IMPIANTO AGRO - FOTOVOLTAICO

PROGETTO REALIZZAZIONE IMPIANTO FOTOVOLTAICO E RELATIVE
OPERE DI CONNESSIONE IN AGRO DI TOLVE – PZ
LOCALITÀ FONTANA VASCILIEDDI

INTEGRAZIONE RELAZIONE ARCHEOLOGICA

Risposta alle richieste di integrazione

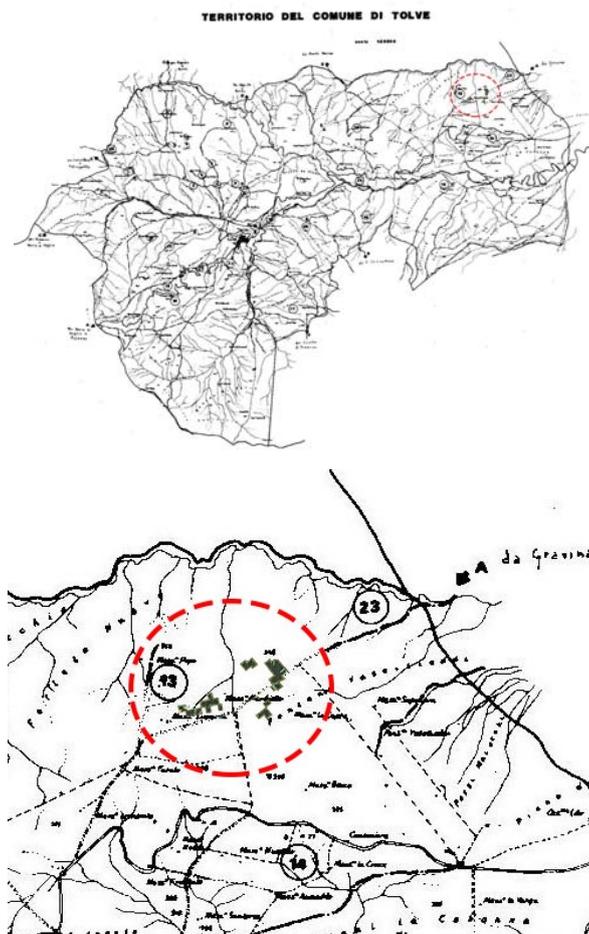
In riferimento alle osservazioni e richieste di integrazione avanzate dalla Soprintendenza Archeologia Belle Arti e Paesaggio della Basilicata – Ufficio di Potenza (nota MIC I MIC_SS-PNRR del 22/08/2022 I 0002611-P) si evidenzia che l'area interessata dall'impianto fotovoltaico non risulta ad oggi interessata da nessun vincolo diretto di natura archeologica e da nessuna procedura in atto tesa all'imposizione di un vincolo.

L'analisi della cartografia e del reticolato della viabilità storica, a margine di quella relativa ai tratturi vincolati che è stata già esposta nel documento di valutazione del rischio archeologico depositato, non ha evidenziato alcuna interferenza diretta con le aree di impianto. La stessa anomalia 3, evidenziata nella fotointerpretazione (nella seconda immagine viene graficamente indicata con il colore azzurrino), non ha nessun riferimento con la presenza di un asse viario antico, come si evince dalla sovrapposizione dell'impianto e della stessa rispetto a alle cartografie storiche, quanto piuttosto poter essere ricondotta alla presenza di una eventuale linea di irrigazione.

Nell'area sono state infatti evidenziate, nel corso di scavi recenti legati alla costruzione di un eolico, delle condotte, non mappate, riconducibili ad un impianto irriguo oggi non più attivo, ma che forse non è stato mai completato e messo in funzione.
